改善箇所説明図

基準不適合状態にあると認める構造、装置又は性能の状況及びその原因

伸縮車軸断面図

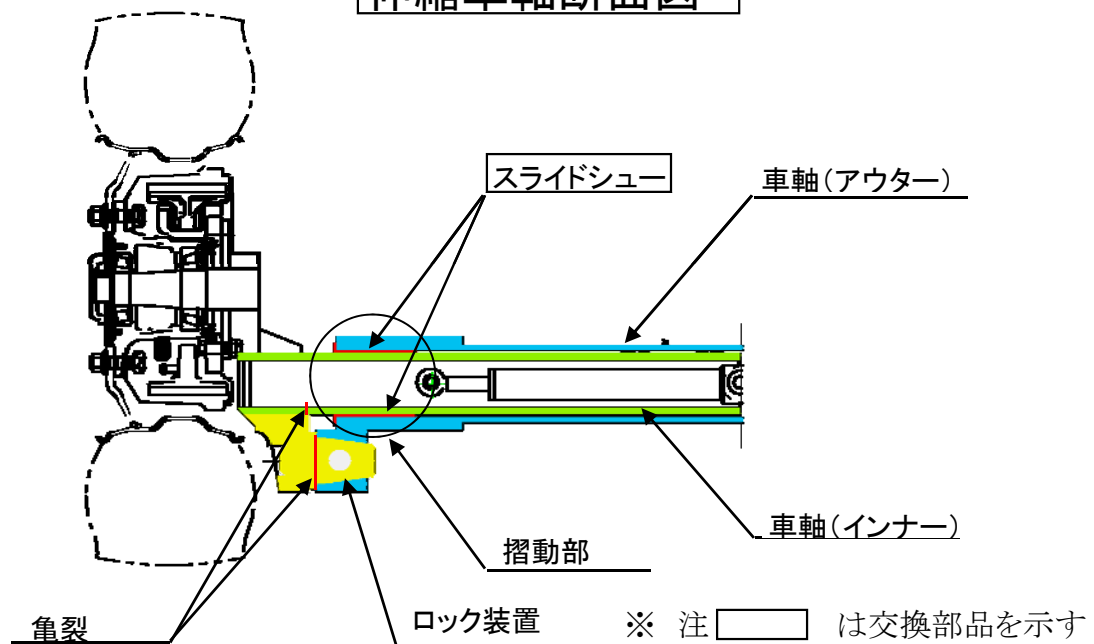
車載トレーラの車軸において、車軸伸縮部の摺動部に取り付けられているスライドシューが、車両積み降ろし作業時の車軸の伸縮により摩耗すると、車軸にガタが生じ、そのままの状態で使用を続けると、走行時の振動等により車軸伸縮を固定するロック装置の溶接部に亀裂が入り、最悪の場合、車軸が折損するおそれがある。

全車両、スライドシューを新品と交換するとともに、当該ロック装置の点検を行い、亀裂が発生していた場合は補修を行う。
また、取扱説明書にスライドシューの点検時期及び摩耗限度を追記するとともに、使用者及びサービスメンテナンス工場に対し、当該同内容について周知徹底を図る。
